REPÚBLICA DE COLOMBIA
SUPERINTENDENCIA DE INDUSTRIA Y COMERCIO

Oficio N° 10877 de 1 de septiembre de 2020

Ref. Expediente N° NC2018/0009116

TÍTULO DE LA SOLICITUD: “ESTRUCTURA DE SOPORTE QUE COMPRENDE UNA BOMBA, UN CONJUNTO DE SELLADO Y UN SISTEMA DE ACONDICIONAMIENTO PARA DISPENSAR GAS LICUADO”

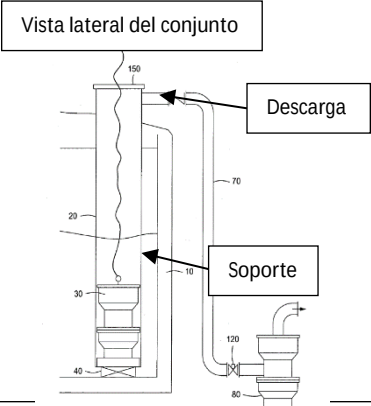
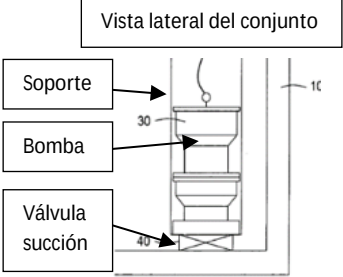
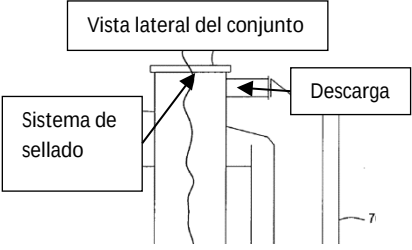
La reivindicación 1 consiste en: “Un conjunto (10) para dispensar un flujo de gas (...)” (Radicado N° NC2018/0009116 del 29 de agosto de 2018).

El documento D1 se considera el estado de la técnica más cercano a la invención definida en la reivindicación 1 porque divulga un método y un sistema para bombear gas licuado. El sistema para bombear gas licuado puede incluir un contenedor que tiene un puerto de acceso con un eje central dispuesto en un extremo superior del mismo, una bomba dispuesta dentro del contenedor y al menos un segmento de tubería que tiene un primer extremo y un segundo extremo. (...) (Resumen).

La diferencia entre la invención definida en la reivindicación 1 y el método y sistema divulgado de D1 consiste en un sistema de acondicionamiento adaptado para enfriar o calentar al menos una cantidad del gas licuado dentro del depósito asegurado a la estructura de soporte.

El efecto que se logra al incluir un sistema de acondicionamiento adaptado para enfriar o calentar al menos una cantidad del gas licuado dentro del depósito asegurado a la estructura de soporte es ajustar sobre la marcha operativa la temperatura sobre el flujo del gas licuado, así como producir un calentamiento o enfriamiento volumétrico del gas licuado contenido en el depósito.

Por lo tanto, el problema técnico objetivo que pretende resolver esta invención se puede formular así: ¿Cómo modificar el método y sistema conocido en D1 con el fin de ajustar sobre la marcha operativa la temperatura sobre el flujo del gas licuado, así como producir un calentamiento o enfriamiento volumétrico del gas licuado contenido en el depósito?

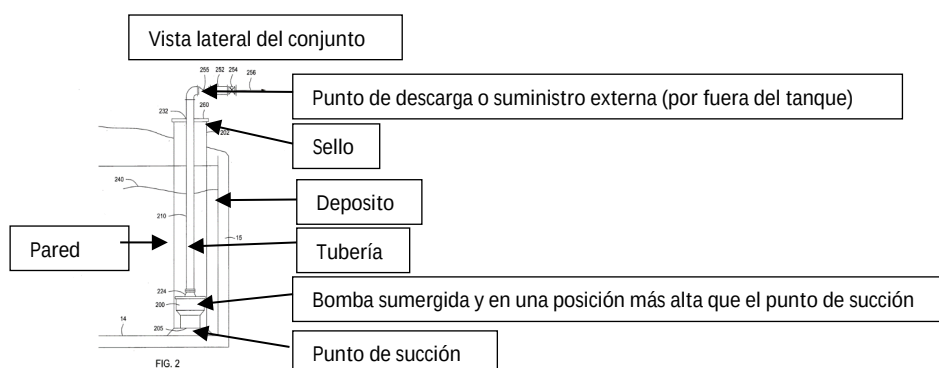
flujo del gas licuado, así como producir un calentamiento o enfriamiento volumétrico del gas licuado contenido en el depósito, ya está divulgado en el documento D3 que se refiere al diseño e implementación de *una bomba criogénica mejorada para bombear un gas natural líquido criogénico que tiene asociado un calentador para vaporizar el líquido criogénico. El calentador comprende: (a) una cámara delimitada por un manguito interior y un manguito exterior; (b) una bobina de intercambio de calor helicoidal que tiene una pluralidad de vueltas dispuestas dentro de la cámara del calentador; (c) una entrada con líquido criogénico que se comunica con el serpentín de intercambio de calor; (d) una salida para el fluido vaporizado resultante que se comunica con el serpentín de intercambio de calor; (e) una entrada a la cámara del calentador para un fluido de intercambio de calor; y (f) una salida de la cámara del calentador para el fluido de intercambio de calor.* (Pág. 1 Párr. 0005 a 0011).

En consecuencia, la persona normalmente versada en la materia, estaría motivada a incluir una bomba criogénica mejorada para bombear un gas natural líquido criogénico que tiene asociado un calentador para vaporizar el líquido criogénico. El calentador comprende: (a) una cámara delimitada por un manguito interior y un manguito exterior; (b) una bobina de intercambio de calor helicoidal que tiene una pluralidad de vueltas dispuestas dentro de la cámara del calentador; (c) una entrada con líquido criogénico que se comunica con el serpentín de intercambio de calor; (d) una salida para el fluido vaporizado resultante que se comunica con el serpentín de intercambio de calor; (e) una entrada a la cámara del calentador para un fluido de intercambio de calor; y (f) una salida de la cámara del calentador para el fluido de intercambio de calor del documento D3 en el método y sistema de D1, para así llegar al objeto de la reivindicación 1. Por lo cual se considera obvia.
